Unterlage Nr. **7**
Blatt Nr. **N 6**

Planfeststellung
B 198 Ortsumgehung Mirow, Südschnitt

Lageplan
Maßstab 1:500

Bau-km 2+180.000 bis 2+700.000

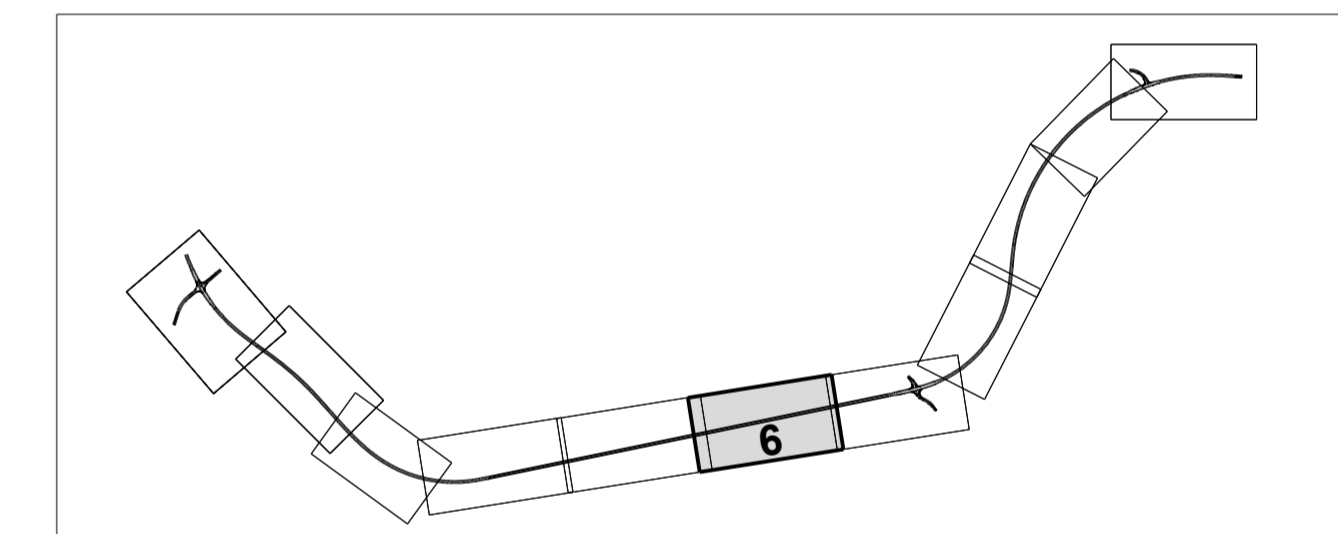
2	zusätzliche Schutzzeitzone infolge Baumpflanzung	05.03.2018	Langer
1	Verlegung des Verbindungsweges, Anpassung Baufeldgrenzen	05.03.2018	Langer
Nr.	Art der Änderung	Datum	Name
